COMUNE DI MURAZZANO

**OGGETTO: RICHIESTA N. 10686 PARCO EOLICO MONTECERCHIO –
PROPONENTE WINDTEK - PRESENTAZIONE OSSERVAZIONI**

**OSSERVAZIONI A VALERE ANCHE QUALE PARERE
CON ESPRESSO RIFERIMENTO ANCHE ALLE “INTEGRAZIONI DOCUMENTALI
RELAZIONE DI RISPOSTA ALLE OSSERVAZIONI ALLA DOCUMENTAZIONE
PROGETTUALE DOC. MASE – 2024 -0022139 – 22102 EO DE GN R 09 0010 B, 2024 -
0022139 – 22102 EO DE GN R 09 0011 ” NONCHÉ IN RELAZIONE ALLA PRESA IN
CARICO E RISPOSTA ALLE INTEGRAZIONI RICHIESTE DALLE REGIONI (IN PRIMIS
LA REGIONE PIEMONTE RELAZIONE DI RISPOSTA ALLE OSSERVAZIONI ALLA
DOCUMENTAZIONE PROGETTUALE 22102 EO DE GN R 09 0018 B - D.G.R. N. 1C-
81CC/2024/XI DEL 12/02/2024, RISULTANTE DELLA SEDUTA N. 430 AVENTE COME
OGGETTO IL “PARERE EX ART. 23 DEL D.LGS. 152/200C E S.M.I. NELL’AMBITO DELLA
VALUTAZIONE DI IMPATTO AMBIENTALE DI COMPETENZA STATALE RELATIVA AL
PROGETTO DI REALIZZAZIONE DI UN IMPIANTO EOLICO DI POTENZA PARI A 43,4 MW
PRESENTATO DA WINDTEK SRL NEI COMUNI DI CAIRO MONTENOTTE, CENGIO (SV)
E SALICETO (CN). PARTE PIEMONTESE. [ID: 10C8C]”).**

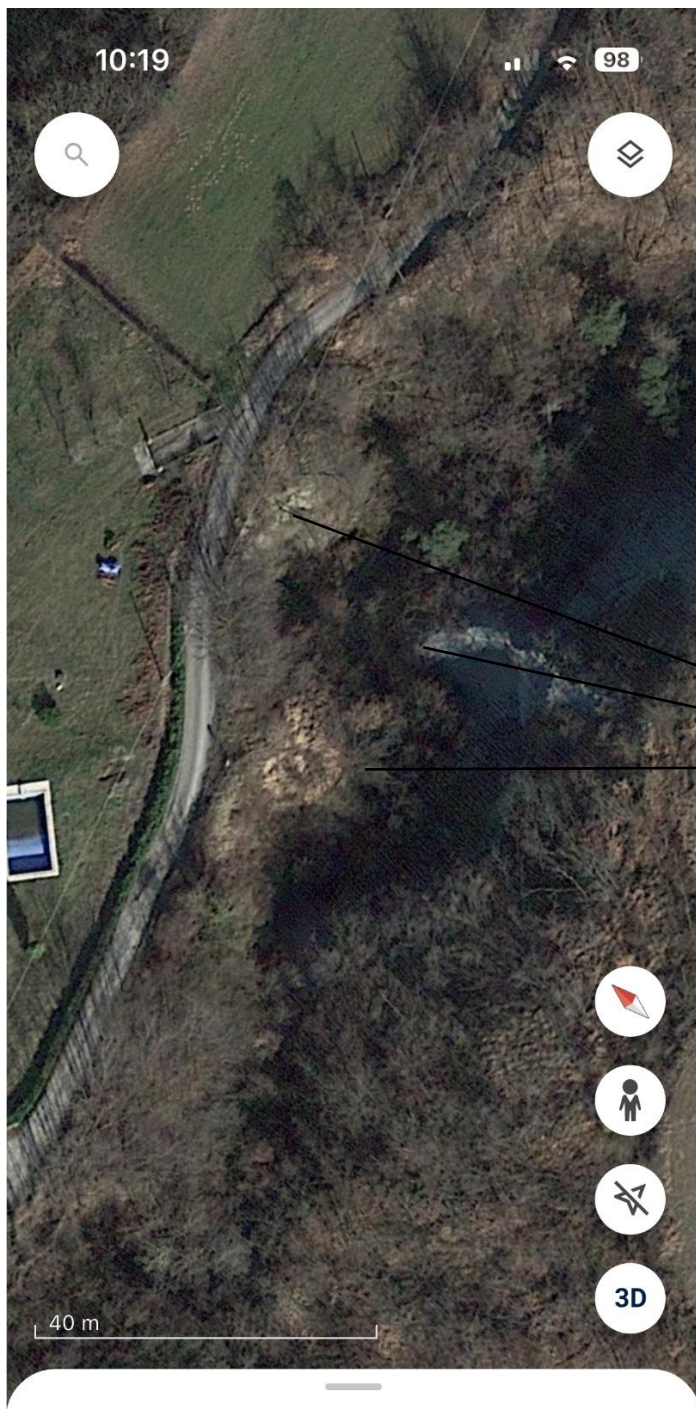
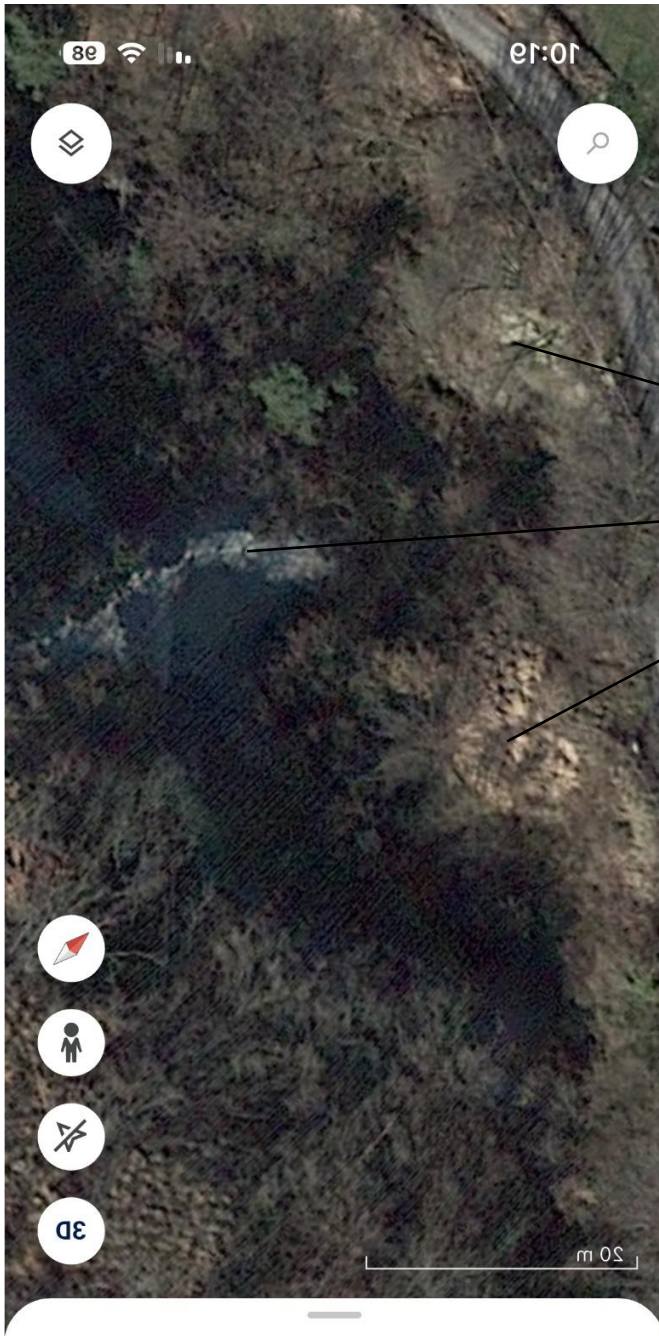
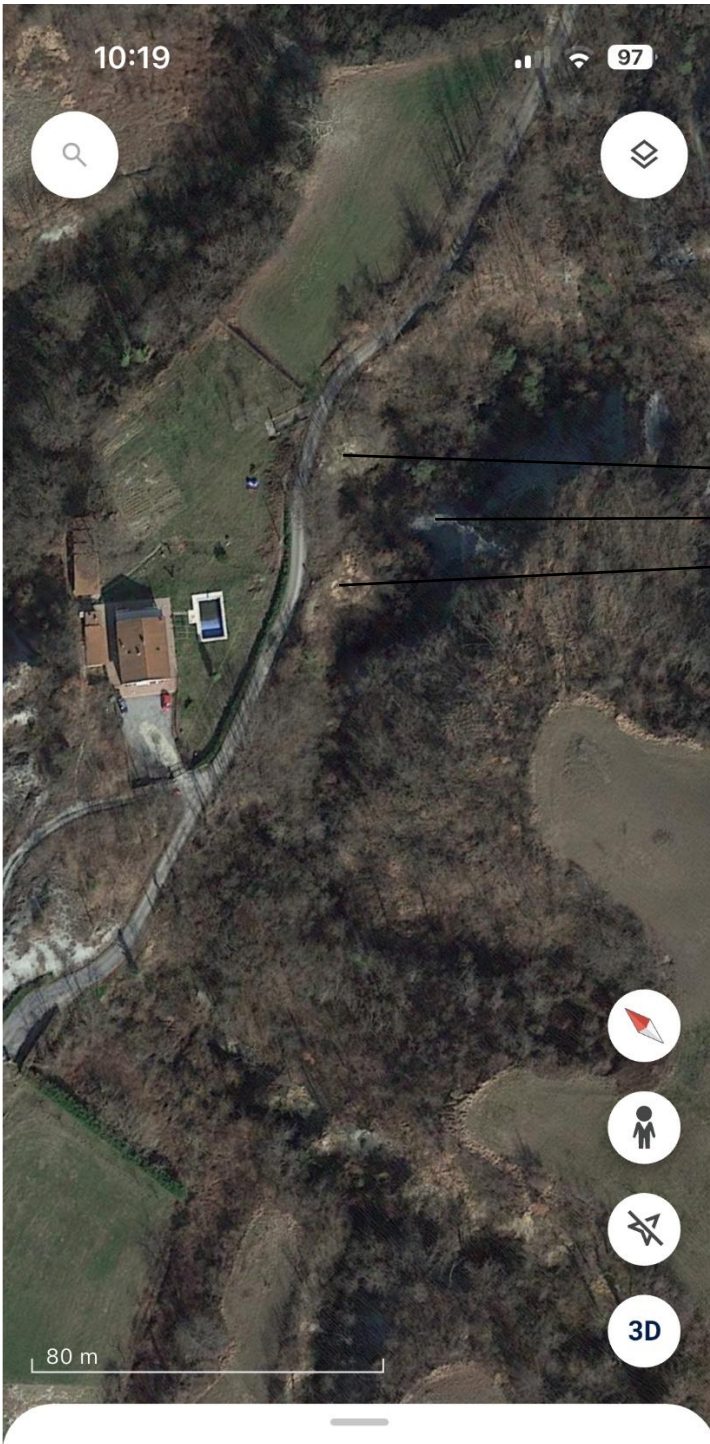
FENOMENO IN ATTO

Posizione approssimativa del
ponte non considerato dal
Preponente.
